Veskitammi ristmiku

LIIKLUSOHUTUSAUDIT

04.10.2017

Probleem 1**Puudub jalgteed ja ülekäik**

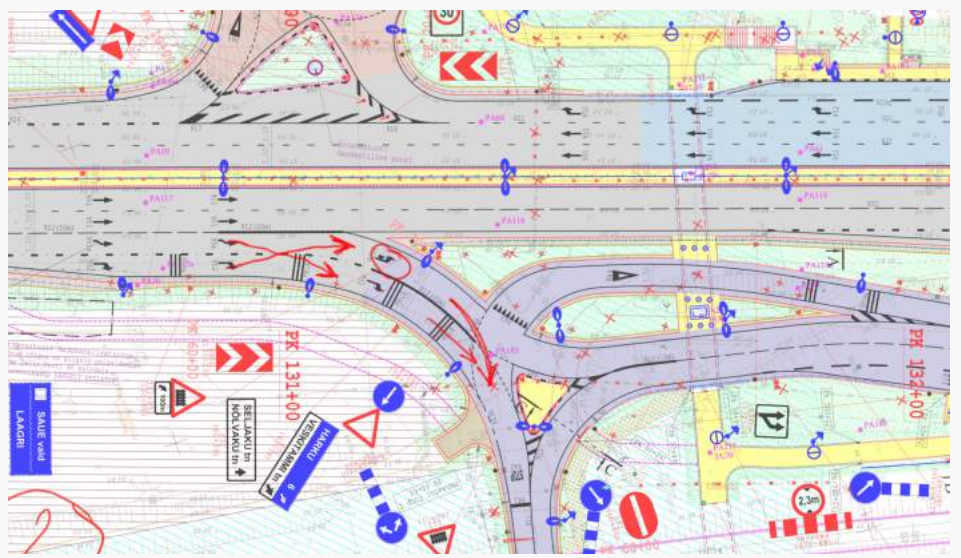
Projekt ei arvesta Pärnu maantee suunaliste jalakäijate ja ratturitega. Tagajärjeks on jalakäijate liikumine teepeenral ning tee ületamine juhuslikes kohtades. Kuna puudub juurdepääs jalakäijate tunnelile, siis ületatakse ka raudteed samatasandiliselt.

Võimalikud tagajärjed on rasked vigastused (kokkupõrge autoga kiirusel kuni 50 kmh) või surm (kokkupõrge rongiga).

Pärnu maantee suunaline jalakäijate ja ratturite liikumine on intensiivne ning oodatavalt intensiivistub veelgi seoses uue maakasutusega (Selveri kauplus). Projekteerida tuleb terviklahendus, mis arvestab kõigi liiklejate liikumissuunadega ja tagab ohutuse.

Et vältida jalakäijate sattumise raudteele, tuleb lahendada jalakäijate ja ratturite ühendus tunneliga.

Probleem 2**Puudulik informatsioon, lühike põimumisala, hargnemine**

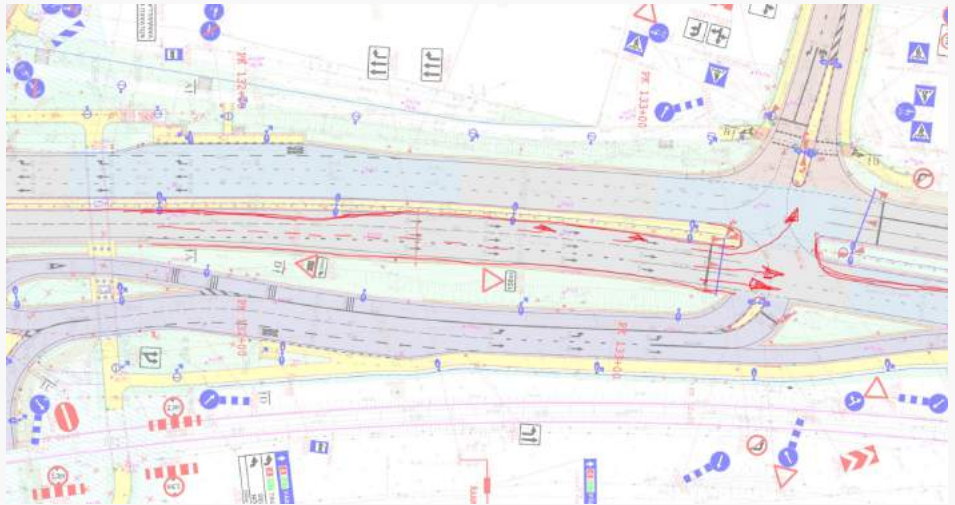
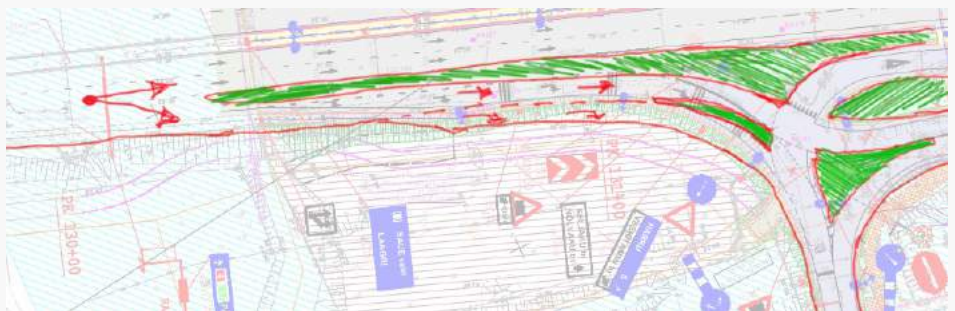
Pärnu suunalt mahasõit Veskitammi ja Seljaku tänavatele toimub samas punktis kahe paralleelse sõidurajaga. Kuna puudub eelnev informatsioon ristmiku skeemi, sõiduradade ning suundade kohta, on tõenäolised järgmised olukorrad:

- * ootamatu rajavahetus vahetult enne hargnemist Veskitammi ja Seljaku tänavatele > külkkokkupõrked ja tagant otsasõidud;
- * raudteeülesõidu sulgumisel tekib ootejärjekord parempoolsele rajale, millest mööduvad teisel rajal liiklejad kiirusel 50kmh, osa liiklejatest võib kasutada seda rada viimasel hetkel Veskitammi tänavale keeramiseks. Ootejärjekorrast on võimalik ka ootamatult väljuda. Külkkokkupõrked ja tagantotsasõidud.

Probleem saab alguse ristmiku skeemist, millest tuleks loobuda. Korrekne lahendus oleks vasakpöörde rada Seljaku tänavale foorreguleerimisega ristmikult.

Juhul, kui tee omanik soovib skeemi säilitada, tuleb Pärnu maanteelt hargnemine viia kaugemale ja lahendada ühe sõidurajaga. Hargnemise järel eraldada pöörderajad põhiteest füüsiliselt eraldussaarega. Seejärel on võimalik ohutult harutada Veskitammi ja Seljaku tänava suunad kaheks vooks koos vajaliku informatsiooniga (viidad sõiduradade kohal, konsool või raam). Enne lõplikku hargnemist tuleb suunad eraldada füüsiliselt, et vältida ohtlikud rajavahetused.

NB! Lisaks sõidukiliikluse konfliktidele tuleb lahendada ka jalakäijate ja ratturite liikumine (vaata probleem #1)!

Probleem 3**Eksitav tee geomeetria**

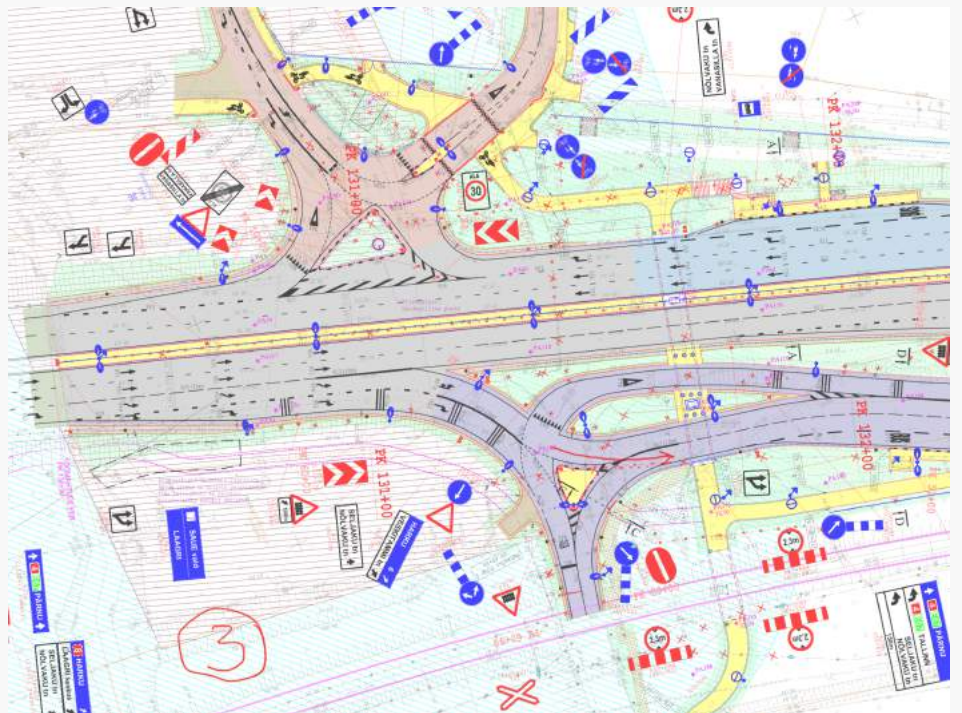
Kahe liiklusvoo liitumiskohas eeldab projekt, et liikumine toimub sõiduradadel ilma konfliktita. Sõidurajad on eraldatud vaid markeeringuga, kusjuures tee geometria suunab sujuvalt vältimisele sõidurajale, seda mõlemal suunal. Ülimalt tõenäolised on külgkokkupõrked kiirusel 30-50 km/h, kusjuures kiirused voogudel võivad erineda kuni kolm korda.

Probleem saab alguse ristmiku skeemist. Kui lahendada Seljaku tänavale vasakpöörde foormistikult, siis probleemi ei ole (vaata ka probleem #2). Kui tee omanik soovib skeemi säilitada, tuleb geometriat korrigeerida selliselt, et vältistatakse sõitmine valele rajale.

Probleem 4 **Hoomamatu pöördekoht Nõlvaku tänavale**

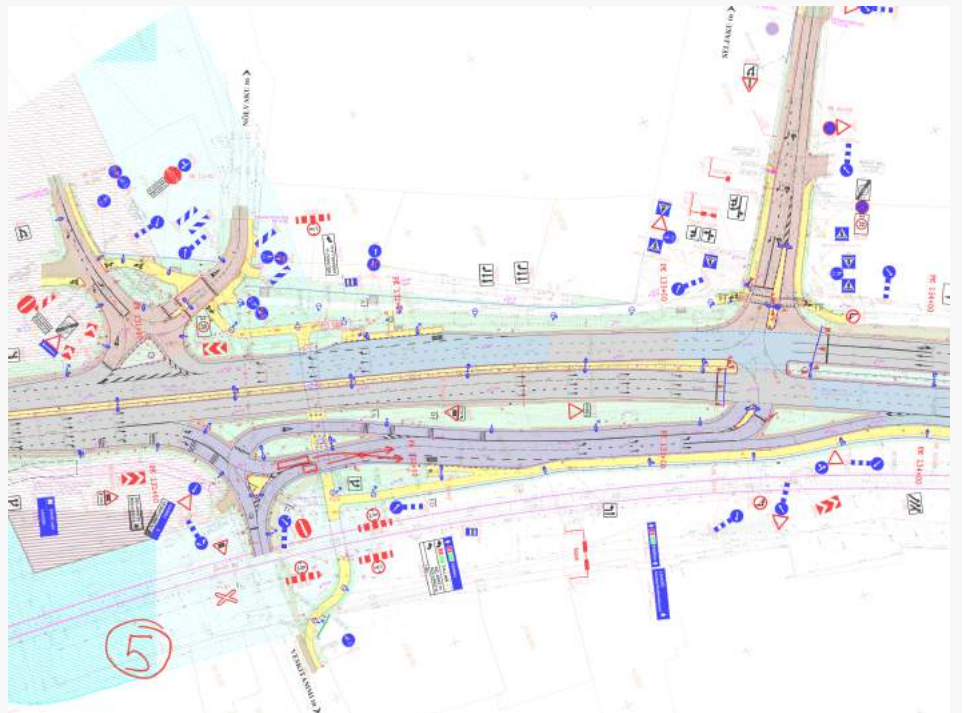
Tallinna suunalt Nõlvaku tänavale mahasõidul on projekteeritud eraldusaar, mis on olulise tagasiastega. Seetõttu jääb mahasõidukoht hoomamatuks. Liiklejad võivad pöörde sooritada liiga suurel kiirusel või hoopis mööda sõita. Võimalikud külgekoppõrked ja tagantotsasõidud.

Hargnemiskoha saar projekteerida peenra laiuse tagasiastega, mis tagab saare ja sellel olevate märkide nähtavuse.

Probleem 6**Jalakäijad väldivad tunnelit ja ületavad teed ristmikul**

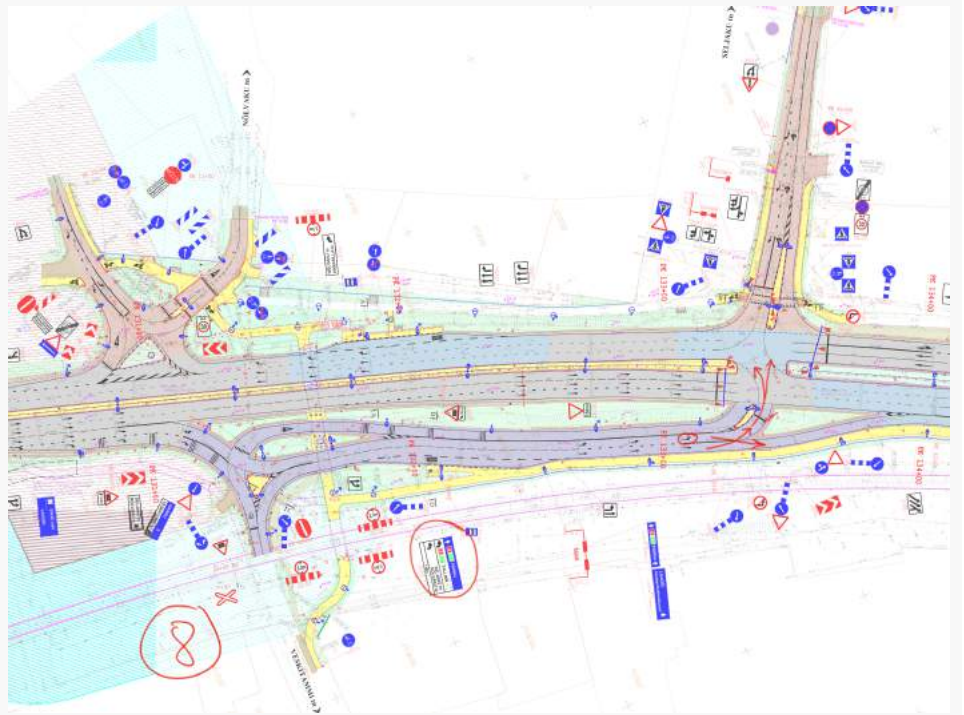
Seljaku bussipeatusest Hortese kauplusesse või Tännassilma tehnopargi ettevõtetesse peaksid inimesed liikuma läbi projekteeritud tunneli, mis pikendab teekonda võrreldes soovijoonega oluliselt. Olemasolevas keskkonnas on Pärnu maantee eraldusriba ületamine suvalises kohas tõkestatud aiaga. Uue ristmiku puhul tekib jalakäijatel võimalus ületada maanteed ristmikul. Kuna ristmiku lahendus ei arvesta jalakäijatega, riskiks jalakäijad tee ületamisega, samas autojuhid ei oska nendega arvestada. Võimalikud tagajärjed on rasked vigastused kokkupõrkel kiirusel 50+ kmh. Olukorda soodustab ka tunneli pikkus ning sellest tulenev kriminogeenne keskkond (Balti jaama tunneli efekt).

Jalakäijate ja ratturite teed tuleb projekteerida võimalikult soovijoone arvestavalt ehk otse sihtkohtade vahel. Tunneli ühendus bussipeatustega, samuti sihtkohtadega peab olema otse. Projekteeritud lahenduses ei ole Nõlvaku tänava poolses tunneli otsas arvestatud Seljaku tänavasuunas liikuvate jalakäijatega ja ratturitega.

Probleem 7**Puudulik informatsioon sõiduradade kohta enne ristmikku**

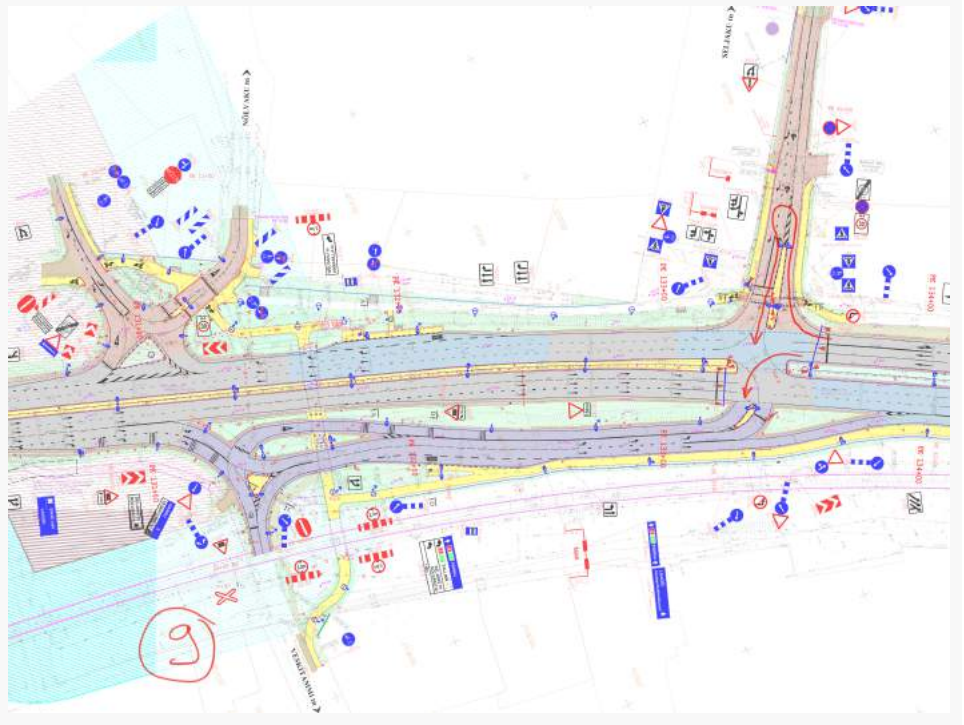
Veskitammi ja Seljaku tänavaid ühendaval teelõigul tuleb liiklejatel valida sõidurada vastavalt soovitavale sõidusuunale. Vajalik informatsioon sõiduradade kohta puudub. Ristmiku nn eelviit paikneb kohas, kus liiklejatel ei ole võimalik omastada viidal olevat informatsiooni tulenevalt tee geomeetriast, samuti ei anna viit informatsiooni sõiduradade kohta.

Tulenevalt puudulikust informatsioonist on tõenäoline, et liiklejad on sunnitud viimasel hetkel vahetama sõidurada enne hargnemist, kui nad ei ole varem ristmikku läbinud. Eeldatavaks tagajärjeks on tagant otsasõidud ja küljelt sissesõidud, sealjuures kiiruste erinevusel kuni 70 kmh. Kuna parempoolne sõidurada liitub sujuvalt Pärnu maanteega, on tõenäoline sõidukite kiirendamine samas kui vasakpoolisel rajal ootavad sõidukid lubavat foorituld.

Eelistatult loobuda ristmiku skeemist.
Eraldada sõidurajad füüsiliselt eraldussaarega.

Probleem 9**Puuduv pööre ristmikul motiveerib illegaalseid pööreid või löikeid**

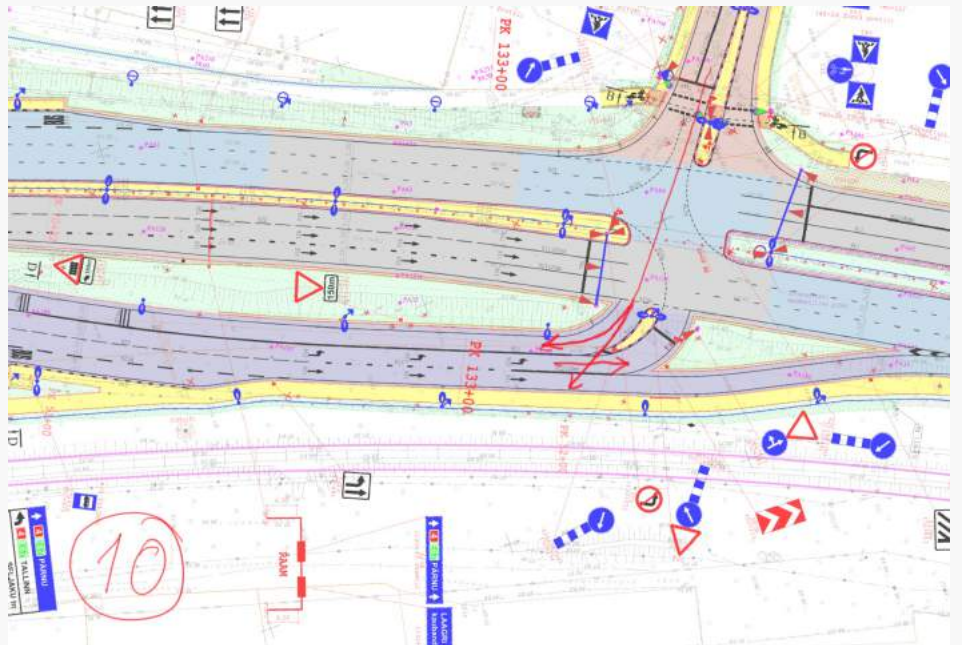
Projekteeritud ristmikul on ära jäetud Pärnu-Veskitammi suunaline vasakpööre. Eeldatakse, et see pööre toimub ka edaspidi Circle K (endine Statoil) tankla sissesõidu juures oleva tagasipöörde (olemasolev olukord) või valmiva Selveri ristmiku kaudu.

Kuna see teekond on oluliselt pikem nii teekonna kui aja mõttes, tekib liiklejatel motivatsioon kas sooritada keelatud vasakpööret või teostada kombineeritud parempööre-tagasipööre Seljaku tänava kaudu (inglisekeelne mõiste *rat running*). Keelatud vasakpöörde sooritamisel on tõenäoliseks tagajärjeks küljelt sissesõit (50..70 kmh, kaela nihetus, koljumurd).

Kombineeritud pöörde sooritamisel on tõenäolised tagant otsasõidud ja küljelt sissesõidud väiksematel kiirustel.

Lahendada ristmik terviklikult ja arusaadavalt võimaldades kõiki liikumissuundi või loobuda ristmikust.
